検査の部位

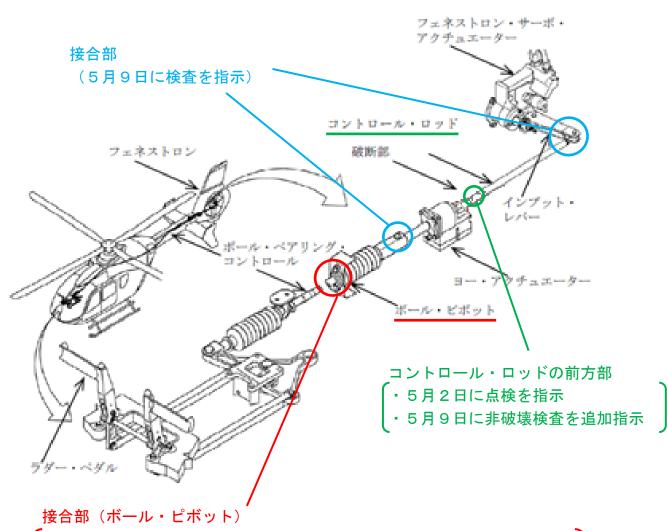
- ・5月9日に検査を指示
- ・<u>今般、新たに繰り返し検査を指示</u>し、不具合が確認された場合、その程度 に応じ、以下の①及び②を指示
 - ① ボール・ピボット:「交換」又は「腐食等の除去」
 - ② コントロール・ロッド:「交換」又は「非破壊検査又は点検」
